Mission régionale d'autorité environnementale  
ÎLE-DE-FRANCE

**Avis délibéré de la Mission régionale d'autorité  
environnementale d'Île-de-France sur le projet de mise  
en compatibilité par déclaration de projet du PLU de  
Davron (78) avec le projet de création d'activités  
économiques et agricoles dans le secteur de la  
route départementale 30**

N°MRAe 2021-6075

Figure 5: Orientation d'aménagement et de programmation (OAP) du secteur (source : note de présentation, p.21)

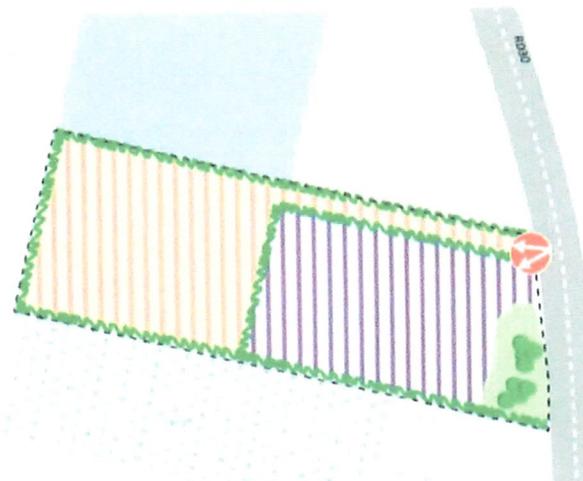
à des composantes modifiées du PLU (OAP ou règlement). Par exemple, « le maintien de 25 % au moins de la superficie du terrain en espaces verts de pleine terre » est mentionné comme une mesure de réduction des impacts sur les espaces naturels ou le paysage (p. 35) sans expliquer qu'il s'agit d'une règle déjà en vigueur dans le PLU<sup>11</sup> (pour la seule zone UAE). En revanche, d'autres mesures telles que « le choix de matériaux de qualité pour les constructions » (p. 35) ou « la limitation de la vitesse » (p.37) ne semblent pas encadrées par le règlement du PLU ou l'OAP.

De ce fait, l'analyse des impacts doit être complétée pour porter sur ce que permet sur le site le futur règlement en tenant compte de la nouvelle OAP.

- *Approfondir l'analyse des incidences de la mise en compatibilité du PLU sur l'environnement en indiquant explicitement si les incidences évaluées et les mesures d'évitement, de réduction ou de compensation proposées font référence au PLU (OAP, règlement) – et si oui, auxquelles de ses composantes – ou bien aux projets d'activités tels qu'ils sont envisagés actuellement.*

Figure 6: Carte des « enjeux du développement économique du territoire de Gally Mauldre » du SCoT (source : note de présentation, p. 17)

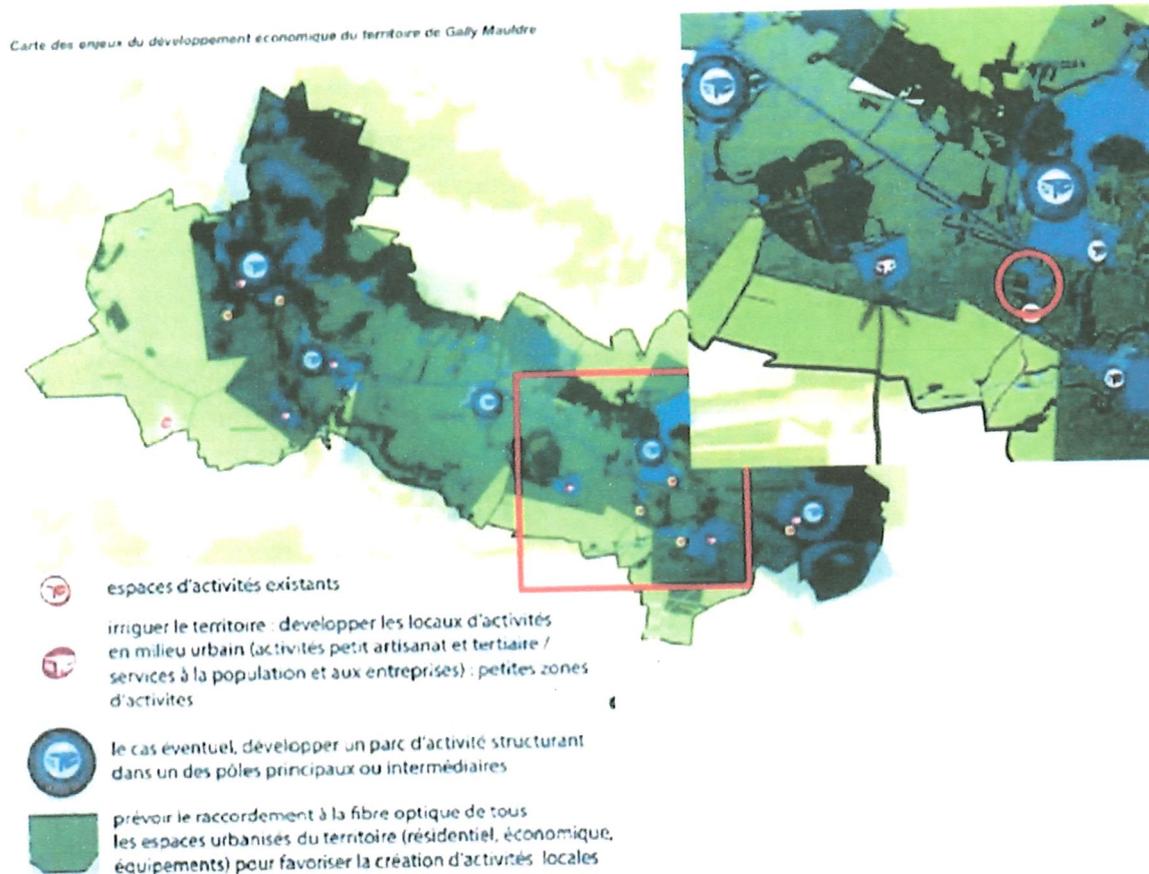
La note de présentation indique que « le site de projet s'inscrit en continuité des espaces d'activités existants identifiés par le SCoT et à proximité directe de Feucherolles, identifiée comme pôle pouvant développer un parc d'activités structurant ». Selon la légende de la carte précitée, la MRAe note que le site du projet se situe en effet à proximité d'un « espace d'activités existant » (carrosserie de la zone UAE et entreprise Eiffage) mais que la note n'explique pas en quoi le SCoT permet le développement d'une nouvelle surface d'activités économiques sur ce site<sup>16</sup>.

<sup>16</sup> La MRAe note que le SCoT, dans cette carte positionne les nouvelles surfaces d'activités économiques soit sur des petites zones d'activités en milieu urbain (pastille rouge « irriguer le territoire : développer les locaux d'activités en milieu urbain [...] : petites zones d'activités », correspondant au village de Davron), soit sur des parcs d'activités structurants dans des pôles principaux ou intermédiaires du territoire (pastille bleue « développer un parc d'activités structurant [...] », correspondant dans le secteur à la partie nord de Feucherolles). Le secteur identifié en « espace d'activités existant » (pastille orange) à proximité du projet paraît correspondre à la carrosserie de la zone UAE et à l'entreprise Eiffage implantée au sud de la rue de Davron (à environ 300 mètres du projet), sur la commune de Chavenay (source : « Document d'orientation et d'objectifs » (DOO) du SCoT de Gally Mauldre, p.111 et 112, disponible sur le site Internet de la communauté de communes : <http://www.cc-gallymauldre.fr/vivre-chez-vous/urbanisme/scot>).

- *Justifier en quoi le SCoT de Gally Mauldre permet le développement de nouvelles activités économiques dans le secteur du projet ;*
- *Présenter dans une pièce séparée du dossier le résumé non-technique pour un accès plus facile pour le public et y présenter de manière plus pertinente et synthétique les incidences du projet sur l'environnement.*

Figure 8: Plan du projet de l'entreprise de matériel pharmaceutique et « Perspectives indicatives de la façade Est du bâtiment »  
 (source : étude « Loi Barnier », p. 15 ; note de présentation, p. 28)

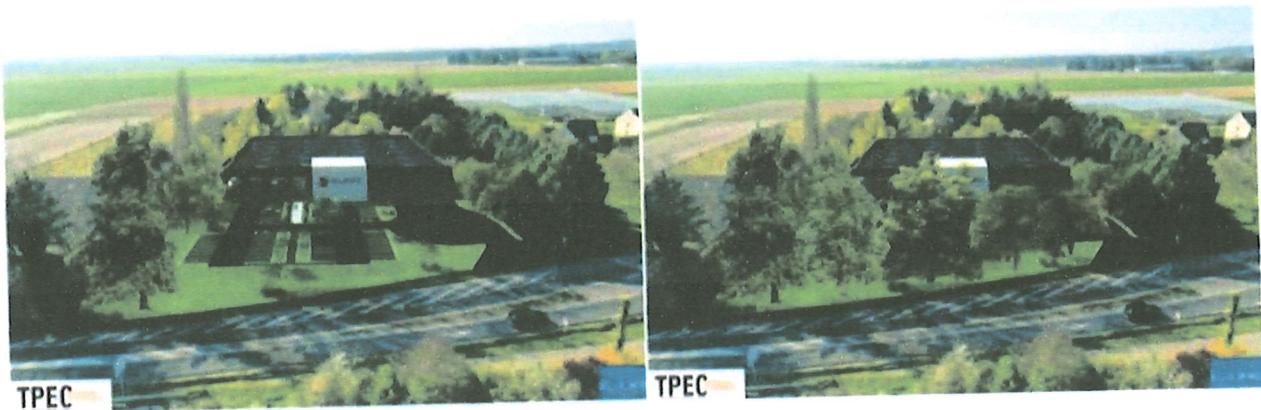
Comme la RD 30 est classée comme **voie à grande circulation**, les constructions ou installations sont interdites dans une bande de 75 mètres de part et d'autre de l'axe de la route en application du code de l'urbanisme (article L.111-6). Le PLU peut cependant déroger à cette interdiction et fixer des règles d'implantation différentes, sous réserve de produire une étude « justifiant, en fonction des spécificités locales, que ces règles sont compatibles avec la prise en compte des nuisances, de la sécurité, de la qualité architecturale, ainsi que de la qualité de l'urbanisme et des paysages » (article L.111-8 du code de l'urbanisme). Cette étude est présentée dans le dossier (pièce n°5, étude « loi Barnier »). Pour justifier l'intégration paysagère des projets, l'étude affirme que le projet « sera masqué grâce à la préservation des boisements existants et à la plantation de nouveaux sujets sur les pourtours du site » et que « cette mesure permet d'assurer la transition paysagère du site avec son environnement immédiat et plus lointain » (p.16 de l'étude « loi Barnier »). La MRAe relève que le parti de dissimulation partielle de la construction par la végétation ne suffit pas à démontrer la qualité paysagère.

Par ailleurs, hormis cette mesure reprise dans l'OAP, l'étude s'appuie sur les qualités attendues du bâtiment de l'entreprise de matériel médical<sup>18</sup> qui ne sont pas garanties par les règles du PLU. Nonobstant, si l'on considère le projet présenté à titre d'illustration, la MRAe relève que l'objectif de qualité architecturale est notamment justifié par le fait de disposer les bureaux sur la façade principale du bâtiment d'entreprise (à l'est). Or cette partie de façade sera bien moins visible depuis l'espace public que celle qui comprend les deux portails de l'aire de chargement/déchargement : située face à l'entrée de la parcelle, dégagée de tout masque végétal sur une largeur d'une quinzaine de mètres (Figure 8). Du reste, si cette étude évoque les qualités des constructions prévues par le projet, elle n'aborde pas celles des aménagements extérieurs, tels que le parking et l'aire de chargement/déchargement, qui s'implanteront en bordure de la RD 30.
